ZUNDAPP

Technische Mitteilungen Rasenmäher

Nr. 10

Juli 1976

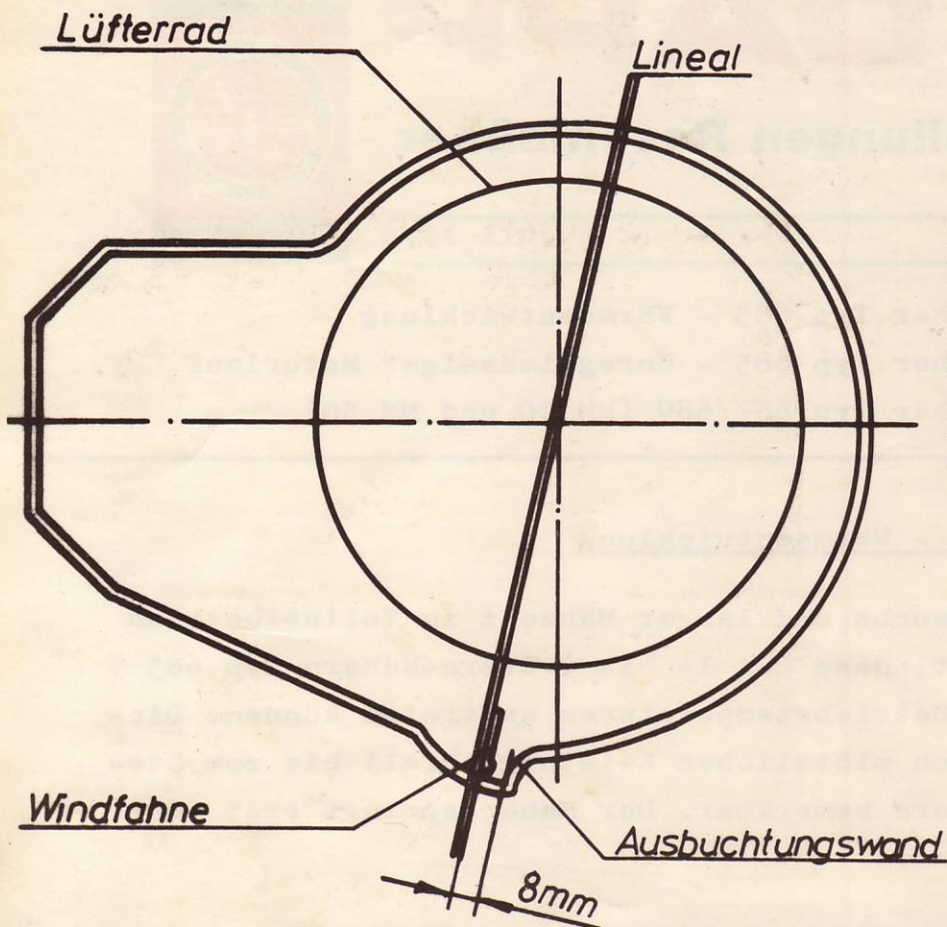
Bei kräftigem Graswuchs und langer Mähzeit im Vollastbetrieb hat es sich gezeigt, dass bei 1- bis 4-Stern-Mähern Typ 685 ab Nr. 24504 hohe Betriebstemperaturen auftreten können. Diese machen sich durch plötzlichen Leistungsabfall bis zum Stehenbleiben des Motors bemerkbar. Der Mäher springt erst wieder nach Abkühlen an.

Vereinzelte treten bei Rasenmähern Typ 685 Beanstandungen auf, indem die Motordrehzahl in Intervallen wechselt. Bei solchen Erscheinungen ist die Windfahne, wie aus der Skizze ersichtlich, nachzurichten.

Um solchen Schwierigkeiten zu begegnen, empfiehlt KD bei diesen Mähern, die serienmässige Hauptdüse Grösse 65 gegen eine solche Grösse 72 auszutauschen. Diese Hauptdüse Grösse 72 kann unter der Bestell-Nr. 284-04.910 bei der Abteilung Kundendienst angefordert werden.

Lineal über Drehpunkt des Lüfterrades mit Abstand 8 mm von der Ausbuchtungswand anlegen. Windfahne zum Lineal bewegen. Die Fläche der Windfahne muss mit dem Lineal fluchten. Abweichende Stellung durch Nachbiegen der Windfahne ausgleichen!
